デジタルコードレス電話作業班 sXGP帯域拡張提案に対する意見

2019年7月25日

株式会社NTTドコモ

※XGPフォーラム様資料から抜粋

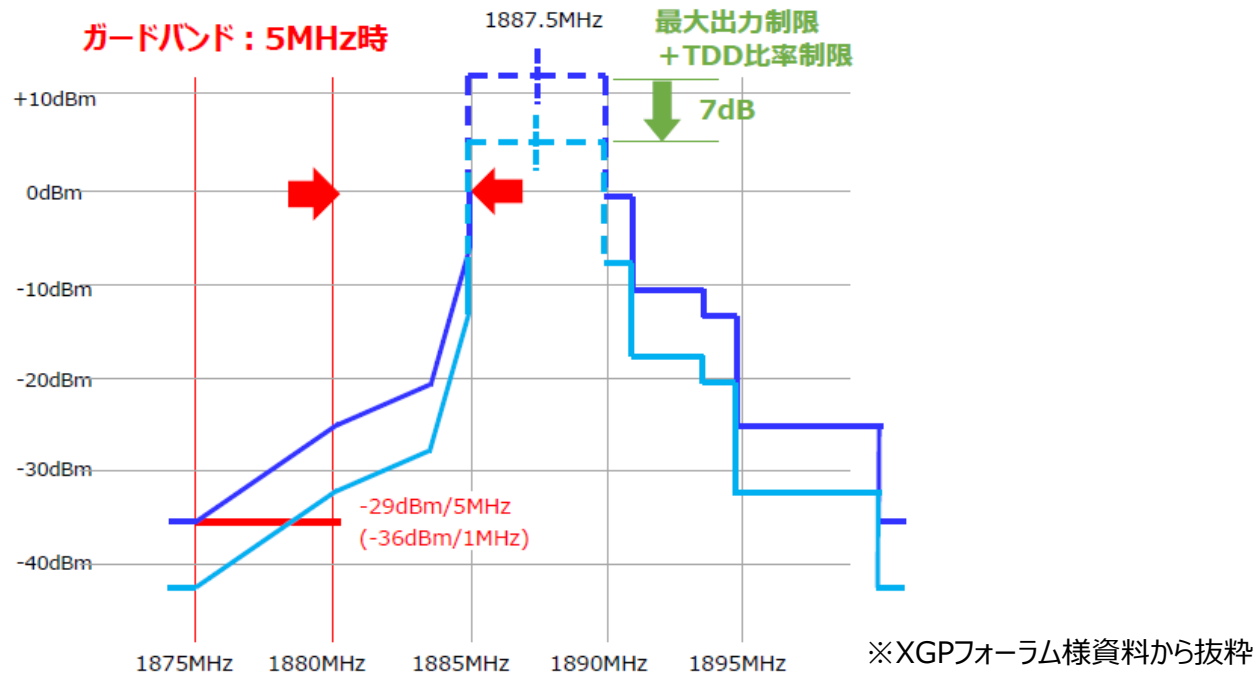
- 前回の作業班で、1.7GHz帯下り受信に対し、フラクショナルTPCの統計効果11dBを想定することで-25dBm/MHz(既存規格-36dBm/MHz+11dB)の保護規格を規定することが提案されました。

- 一方、**3GPPや国内の技術基準においては、**端末間のデフォルトの保護規格は-50dBm/MHzであり、**-36~-40dBm/MHzの保護規格は**（周波数近接等の理由で-50の規定が難しい場合に統計効果も考慮し）**最大出力時でも超えることが無い値として規定**されているものです。
- そのため、保護規格自体を-25dBm/MHzとしてしまうと、sXGP端末と1.7GHz帯端末が近接した場合に、1.7GHz帯端末受信に対してクリティカルな感度劣化を及ぼすことが懸念されます。
 - 【計算例】-25dBm/MHz - 38dB(passloss@1m) - 8*2dB(人体吸収損) = -79dBm/MHzの妨害波入力@空中線端子に対し、1.7GHz帯端末の3GPP受信感度仕様が-104dBm/MHzのため、**最大25dB程度の感度劣化（自由伝搬の単純計算でエリア半径約1/18に縮退）**

ドコモからの提案

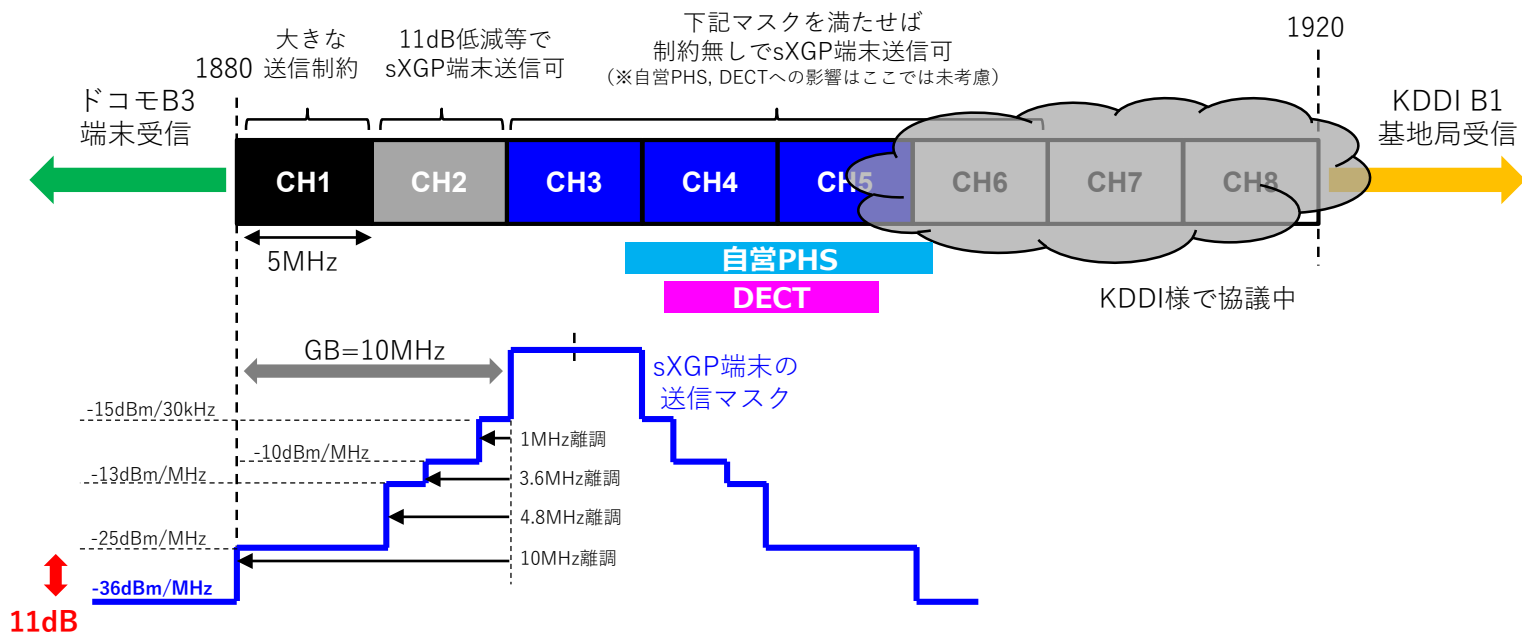
- しかし、TDD config.の上り比率を制限したとしてもsXGPの上りサブフレーム期間中は1.7GHzの下り受信に対して感度劣化を生じる可能性があり、さらに5MHz幅で平均化する場合、1880MHz付近のRB（ユーザ）は特に強い感度劣化を生じる懸念があります。

- sXGP移動局送信に対し、最大出力時に満足する必要がある1.7GHz帯下り受信の保護規格として、**最低限-36dBm/MHzを規定することは必須**と考えます。
 - 本規定を満足するための、手段（ガードバンドの確保、最大電力低減、リソースブロックの制限等）は問いませんが、これらの必要量は本作業班の中で明確化が必要と考えます（技適認証取得時の試験条件として必要）

- sXGP基地局送信に対しては、最大送信電力が23dBmと3GPP仕様のLocal Area BS（屋内向け基地局）相当であるため、隣接CH漏洩電力規定（-32dBm/MHz or -45dBc）を満足する限りは、**1880MHzに対しガードバンドゼロで運用することに特段懸念ありません。**
 - 仮に、上図のCH1をsXGP移動局送信として利用しない場合、CH1をDL onlyとして用いるにはキャリアアグリゲーションのSecondary Cellとしての利用検討が必要となる認識です
